ESTRATTO DEL VERBALE DELLA SEDUTA DEL 04/12/2023 (punto N 22)

N 1423

E78 S.G.C. "GROSSETO - FANO". Tratto Nodo di Arezzo (S. Zeno) - Selci Lama(E45). Adeguamento a 4 corsie del Tratto San Zeno - Arezzo. Lotto 2 di completamento. Progetto Definitivo. Conferenza dei Servizi Decisoria in modalità sincrona ai sensi dell'art. 14-ter della L. 241/1990. Determinazioni della Giunta regionale.

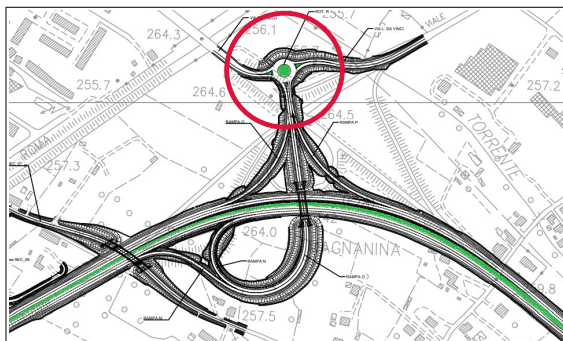
PROPOSTA N. 1 (Comune di Arezzo): Si chiede l'eliminazione dell'intestazione "Comune di Arezzo" dai n.p. 61, 92, 96, 313 dell'elenco delle ditte catastali/piano particellare e la corretta intestazione alle ditte catastali effettive.

In merito alla errata intestazione al Comune di Arezzo di alcuni mappali nel piano particellare/elenco delle ditte catastali il Consiglio Comunale prende atto della correzione effettuata da ANAS.

a) Soluzione "A":

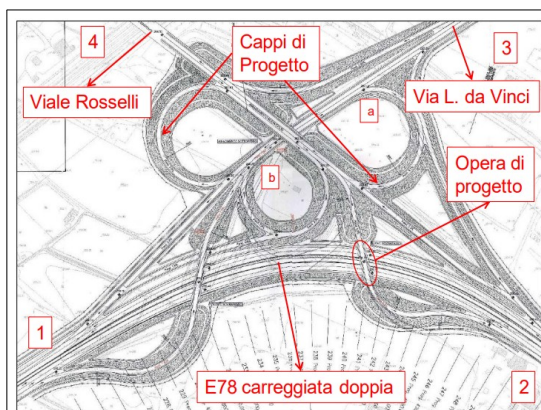
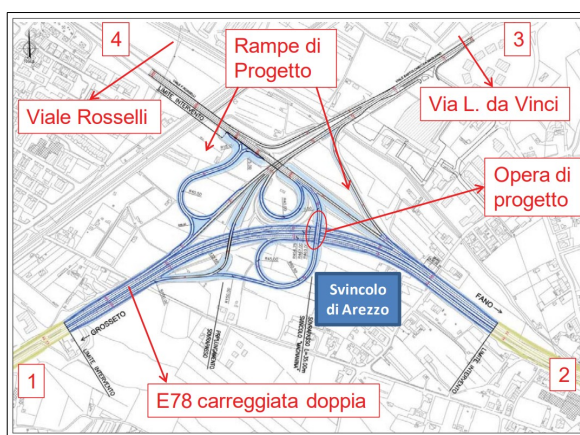
In merito allo svincolo il Comune di Arezzo, in sede di Piano Urbano per la Mobilità Sostenibile, (P:U.M.S.) ha valutato alcune soluzioni alternative a livelli sfalsati e, tra queste, le soluzioni di seguito contrassegnate con la lettera "A" e con la lettera "B":

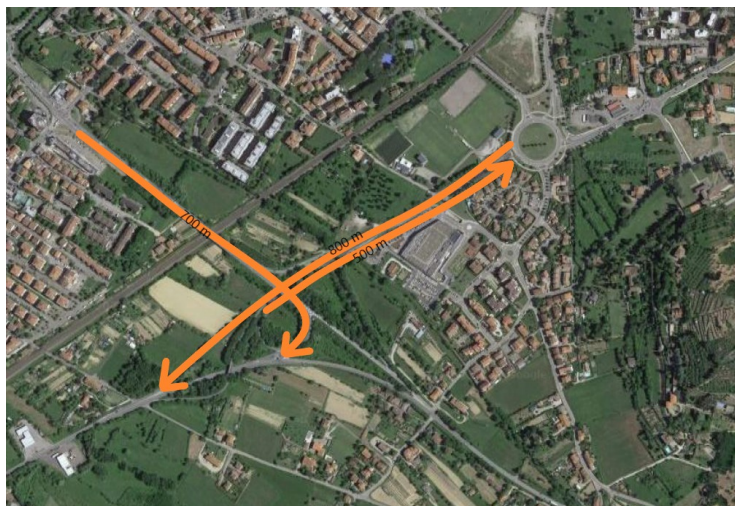
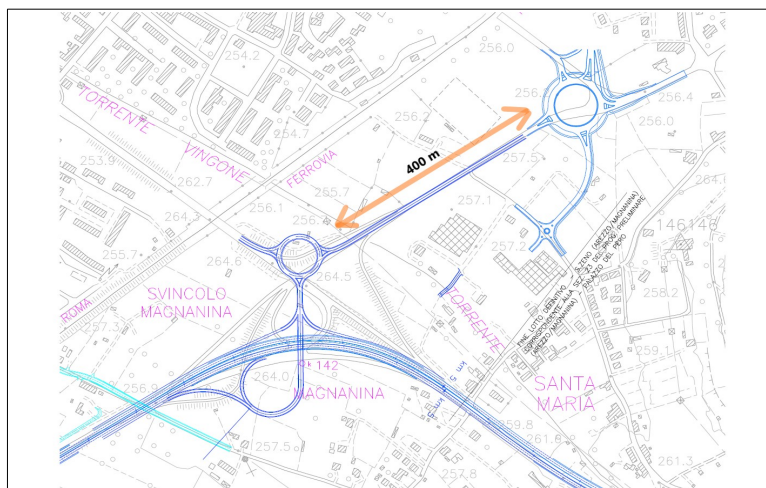
si ritiene la capacità della rotatoria insufficiente allo smaltimento del traffico anche nella nuova configurazione, proposta da ANAS, con le due svolte a dx dirette. E' indispensabile una soluzione diversa che preveda livelli sfalsati di traffico, in quanto il minor consumo di suolo non può prescindere dal mantenimento degli attuali livelli di servizio della rete e anzi dovrebbe

Allo stato attuale si osservano durante le ore di punta, soprattutto quella serale, code che in via Leonardo da Vinci raggiungono gli 800 m di lunghezza in uscita dalla città e i 500 m in ingresso e su viale F.lli Rosselli le code raggiungono i 700 m in immissione sulla E78.

Appare quindi altamente probabile che ove tali flussi già congestionati, ma oggi su livelli sfalsati, venissero fatti confluire in un'unica intersezione a raso si peggiorerebbe in maniera notevole il livello di servizio dell'intera rete.

La nuova rotatoria, infatti, verrebbe a trovarsi a circa 400 m dalla rotatoria esistente posta all'intersezione tra viale Leonardo da Vinci, via Arno e via della Robbia, quindi code superiori a questa lunghezza che si verificassero in uno dei due sensi di percorrenza di via Leonardo da Vinci rigurgiterebbero in una delle due rotatorie provocandone il

In merito allo svincolo Arezzo in località Magnanina il Consiglio Comunale chiede di prevedere una soluzione a livelli sfalsati di traffico in luogo della rotatoria prevista tra viale Leonardo da Vinci e viale Fratelli Rosselli.

Ritiene inoltre necessario che il progetto definitivo sia integrato con uno studio di traffico mediante software specifici di simulazione dinamica.

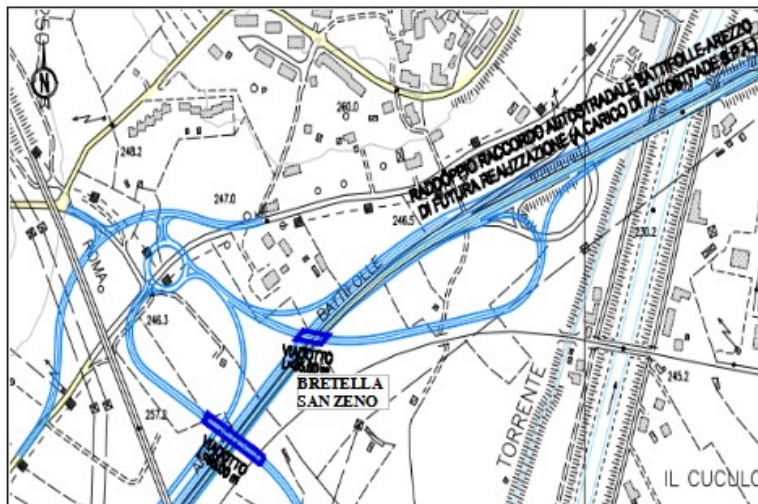
Si segnala inoltre che il progetto non prende in esame in alcun modo la presenza di un fosso di acqua pubblica che collega l'abitato di Chiani al torrente Lota risultando necessario per lo smaltimento delle acque meteoriche.

PROPOSTA 4.2 (COMUNE DI AREZZO): si chiede la risoluzione dello svincolo prevedendo l'innesto della viabilità di raccordo della E78 direttamente sul raccordo autostradale Arezzo Battifolle secondo lo schema di seguito illustrato:

in azzurro l'innesto della bretella da San Zeno sul raccordo autostradale Arezzo Battifolle

tracciato in alternativa alle soluzioni illustrate ai punti 4.1 e 4.2

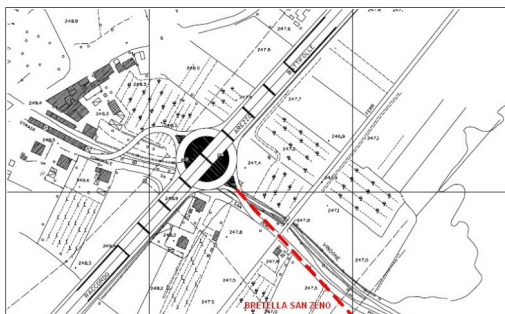
- per il primo tratto la strada comunale esistente di San Zeno - in lato sinistro della linea ferroviaria Alta Velocità – opportunamente adeguata;
- per la porzione restante un tracciato di nuova previsione che riproponga una alternativa del P.U.M.S. e si innesti sul raccordo autostradale in località San Giuliano secondo lo schema di seguito allegato.

proposta di innesto del tracciato *alternativo* sul raccordo autostradale di cui si ritiene necessario il contestuale raddoppio quanto meno nel tratto San Giuliano Arezzo

PROPOSTA N. 5.3 (Comune di Arezzo):

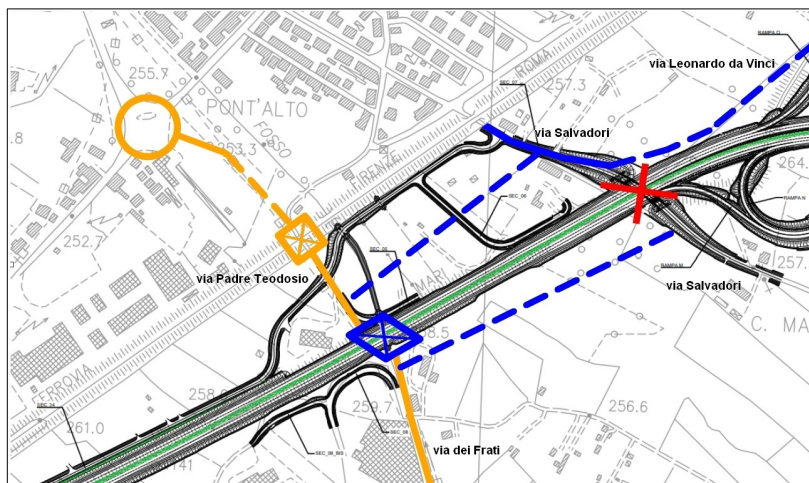
In particolare si chiede che un nuovo e diverso attraversamento della E78 ritenuto più funzionale per intercettare i flussi di traffico provenienti dagli abitati di Santa Firmina e di Bagnoro in ingresso alla città che, altrimenti, sarebbero convogliati verso lo svincolo della Magnanina.

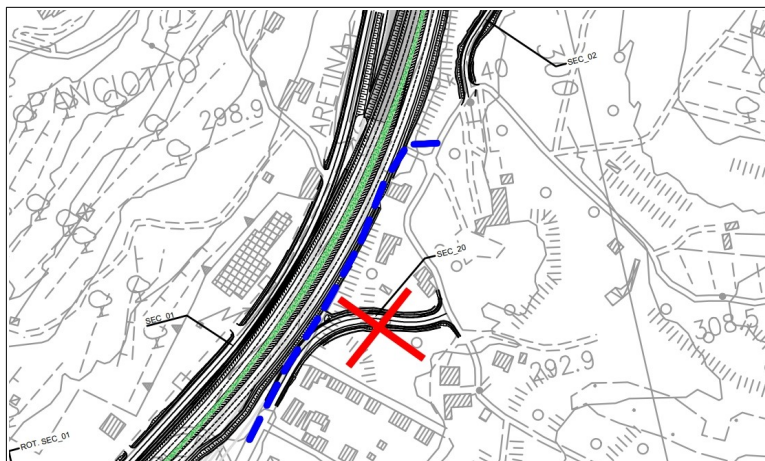
Il Consiglio Comunale propone di:

- 1) modificare il collegamento fra via L. Da Vinci e via Salvadori in modo da non interessare il campo da calcio;
- 2) non individuare in giallo il tratto di via Salvadori verso Santa Firmina in quanto tale viabilità non necessita di adeguamento;
- 3) realizzare la complanare in sinistra alla Due Mari, nella parte più alta del terreno per non comportare aggravi idraulici e senza interessare il distributore esistente;
- 4) realizzare un collegamento con la rotatoria in loc. Pontalto, un nuovo sottopasso sulla Direttissima, un sottopasso sulla E78 in collegamento con via Dei Frati in modo da disimpegnare l'area produttiva;
- 5) realizzare la complanare in destra alla Due Mari senza interessare il distributore esistente.

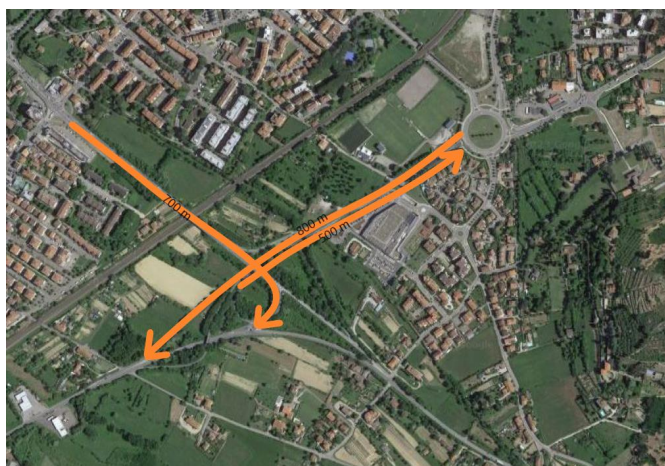
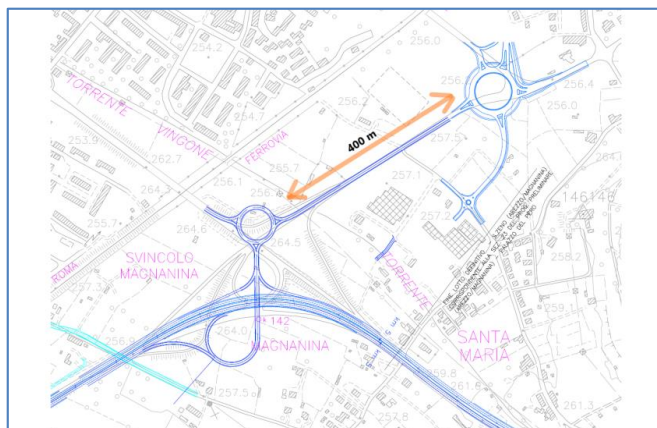
le due svolte a dx dirette e pertanto è indispensabile, a parere dell'amministrazione una soluzione diversa che preveda livelli sfalsati di traffico, in quanto il minor consumo di suolo non può prescindere dal mantenimento degli attuali livelli di servizio della rete e anzi dovrebbe prevederne il miglioramento anche in previsione del futuro incremento del traffico.

Allo stato attuale si osservano durante le ore di punta, soprattutto quella serale, code che in via Leonardo da Vinci raggiungono gli 800 m di lunghezza in uscita dalla città e i 500 m in ingresso e su viale F.lli Rosselli le code raggiungono i 700 m in immissione sulla E78

Appare quindi altamente probabile che ove tali flussi già congestionati, ma oggi su livelli sfalsati, venissero fatti confluire in un'unica intersezione a raso si peggiorerebbe in maniera notevole il livello di servizio dell'intera rete.
